Rapport du Jury

Wettbewerb für ein Alters- und Invalidenasyl in Delsberg.

In Vervollständigung unsers vorläufigen Berichtes über das Ergebnis dieses, auf die Architekten des Kantons Bern beschränkt gewesenen Wettbewerbes (Bd. LXIII, S. 280, Bd. LXIV, S. 120, Bd. LXV, S. 103, 221 und 245) bringen wir heute mit dem Gutachten die vier prämierten Entwürfe zur Darstellung. Verlangt waren laut Programm für die Unterbringung der Insassen etwa 110 Betten samt den diesem Umfang entsprechenden allgemeinen, Neben- und Dienst-Räumen, ferner eine Kapelle für 120 Sitzplätze und endlich ein Nebengebäude für 12 Schweine, Geflügel u. a. m. für den Gutsbetrieb. Die Geländeverhältnisse sind dem mit Höhenzahlen versehenen Lageplan zum Entwurf Nr. 8 auf Seite 31 zu entnehmen.

1er Prix, Projet N° 1.
Devise „Aux Vieillardes“.

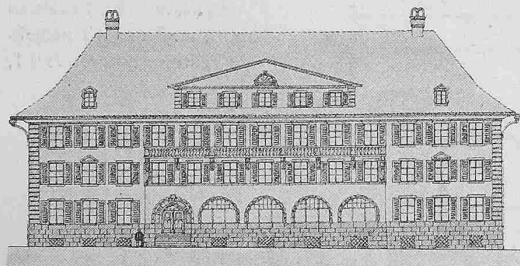
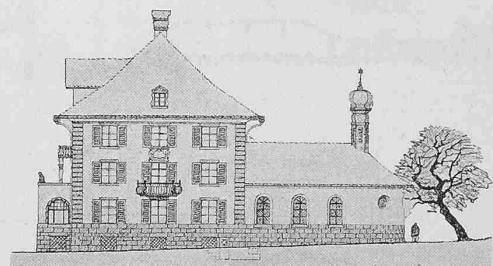
1. Aux Vieillards. Très bon projet, très réduit, simple et bien conçu, spécialement au point de vue de son orientation. Son emplacement sur le terrain gagnerait à être repoussé au Nord, de façon à donner plus de dégagement à la façade principale sud et particulièrement à son entrée. L'idée de terrasses et balcons accompagnant les chambres à deux lits aux étages, sans nuire à l'ensoleillement des pièces, est jugée heureuse. La distribution des étages est bien conçue; le rez-de-chaussée comporte les locaux qui sont utilisés pendant le jour, tandis que les étages sont réservés pour les chambres à coucher, hommes au premier et femmes au deuxième. La construction du plafond du réfectoire qui doit supporter les galandages du premier étage n'est pas indiquée.

III^{me} Prix. Plans, coupes et Façade Sud. — 1 : 600.

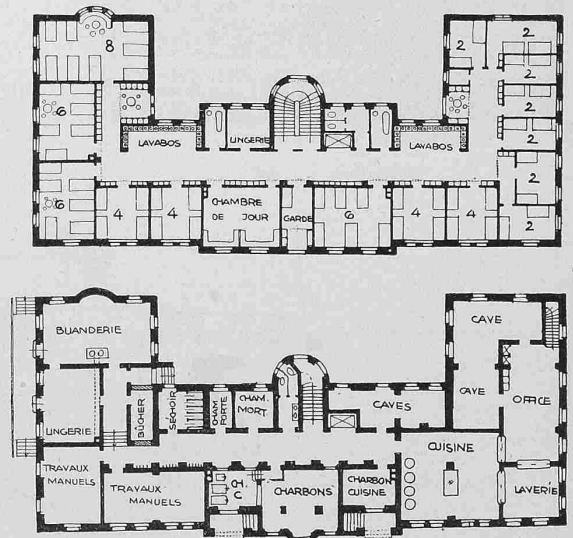
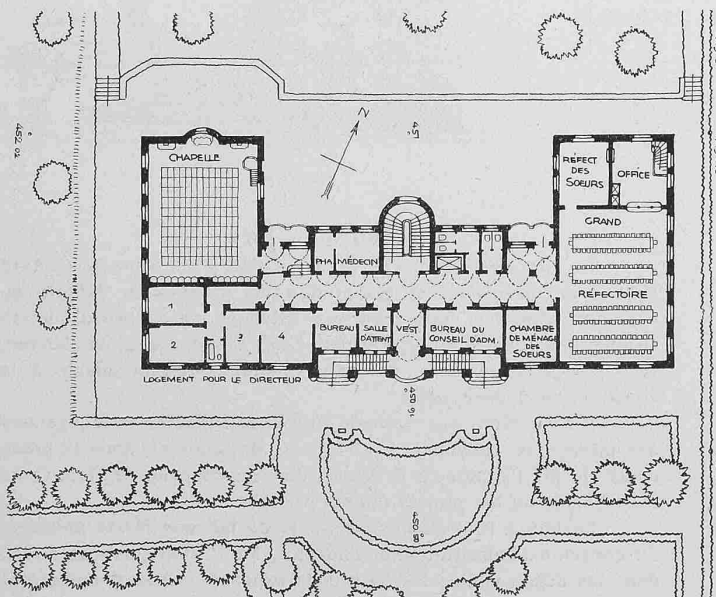
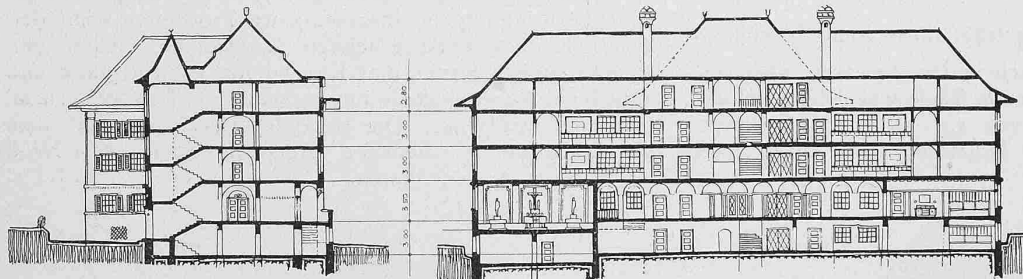
8. Charité. Bonne disposition générale; gagnerait à être poussé plus à l'Ouest. L'emplacement de la dépendance se trouve

trop rapproché de l'avenue d'entrée principale, mais peut être maintenu, si ladite avenue longe la limite Ouest de la propriété. Les W. Closets des étages sont en nombre insuffisant. L'appui des murs de séparation qui se trouvent sur la chapelle et sur le réfectoire aurait dû être indiqué. Bonnes façades.

IV^{me} Prix. Projet N° 23.
Devise „Croix de St. Louis“.

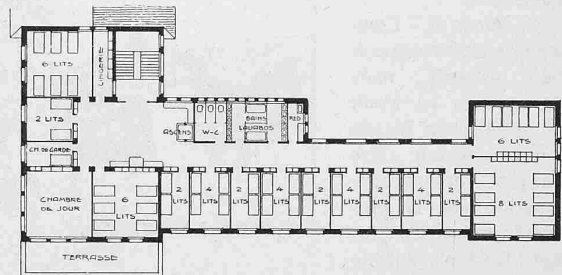
23. *Croix de St-Louis*. Bonne disposition bien ramassée avec un seul escalier. La variante du plan de situation est préférable à la disposition du projet qui éloigne trop le bâtiment de l'entrée. Les jardins qui accompagnent le plan du rez-de-chaussée ne sont pas logiques et mal étudiés. Le cube de construction indiqué à 10148 m³ est, en réalité, de 11236 m³. Les façades sont bonnes quoique manquant d'harmonie dans certaines de leurs parties.

11me Prix. Projet N° 32. Plan du rez-de-chaussée. — Echelle 1 : 600.

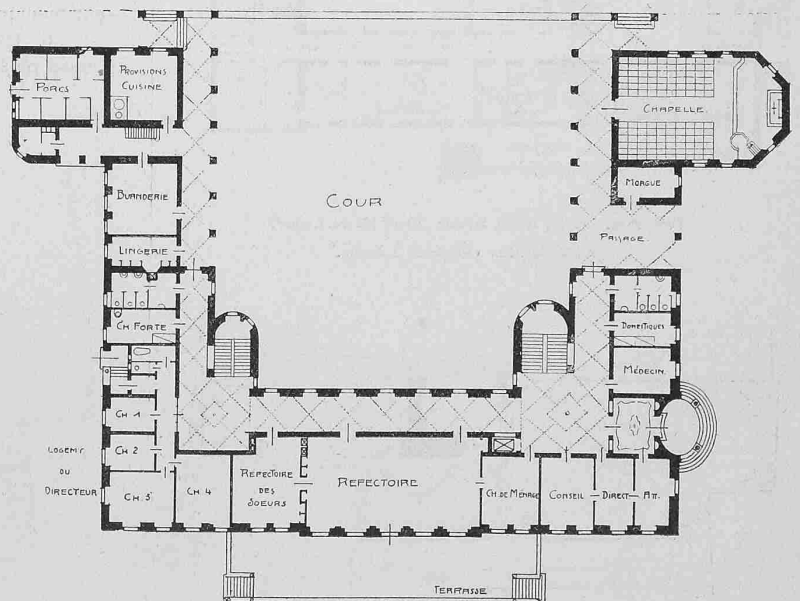
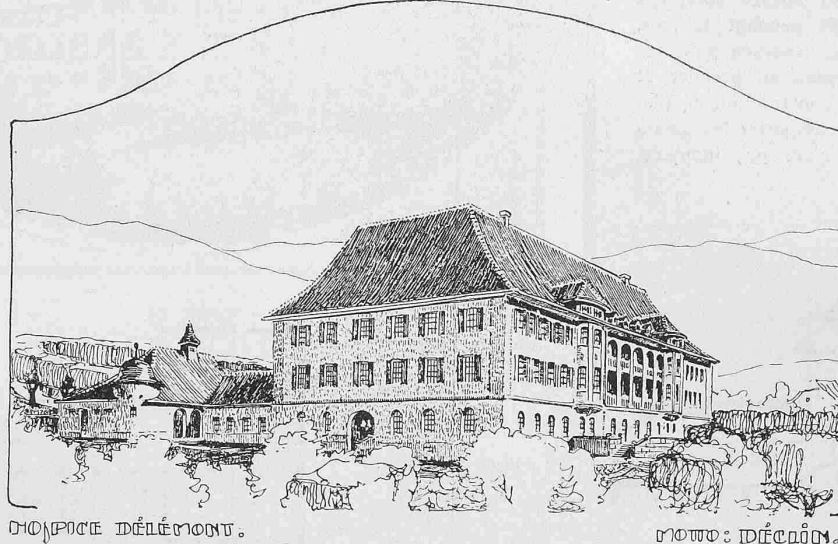
32. *Déclin*. Composition avec cour très intéressante. Projet bien étudié. Excellente orientation des différents locaux; cependant la chapelle indépendante du bâtiment principal et reliée à celui-ci par des portiques augmente un peu trop le cube de construction. Bonne architecture, bien proportionnée.
